咨询处理 - 硬件咨询 #1551

光刻系统

状态:	已反馈	开始日期:	2026-05-08
优先级:	A级	计划完成日期:	
指派给:	宁欣洋	% 完成:	0%
类别:		预期时间:	0:30 小时
目标版本:			
完结状态:			
描述			
目前姐写结构已经完成，紫外光源评估进度，请紧密跟踪，给我结果，期望本月能给我一个结果。如果不行，请告知我具体情况。			
子任务:			
硬件咨询 # 1775: 光刻子任务-寻找50倍和20倍物镜			已反馈

图 1、12 英寸光源照射光斑仿真图

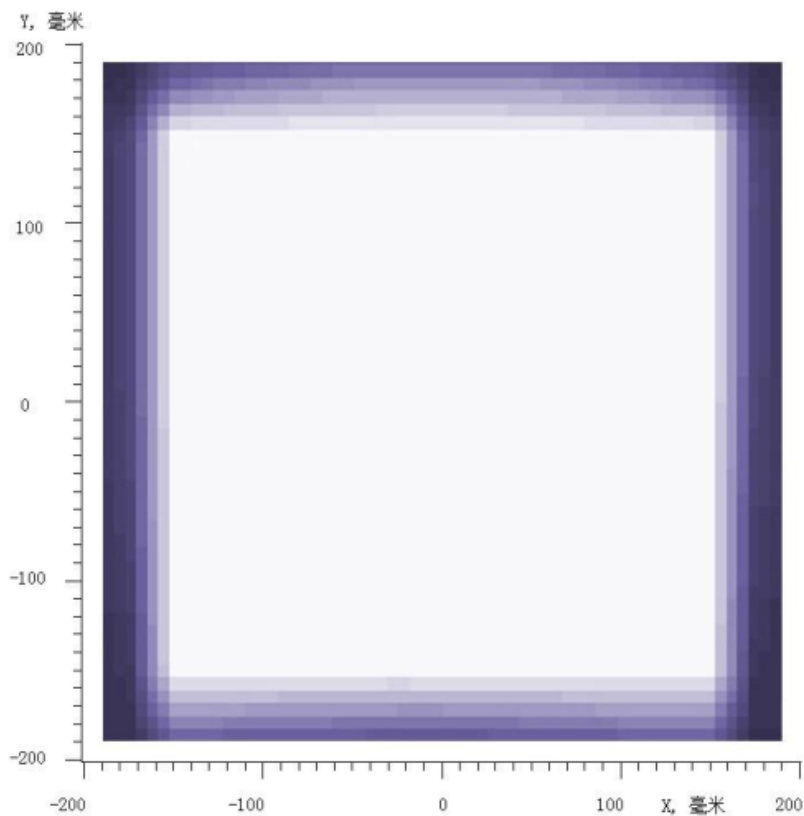
我需要紫外光源均匀性示意图，哪种均匀性可以，哪种不可以

第一个可以，第二个不可以。第一个已经实际算出来均匀性是98%以上了，第二个这个差不多是80%
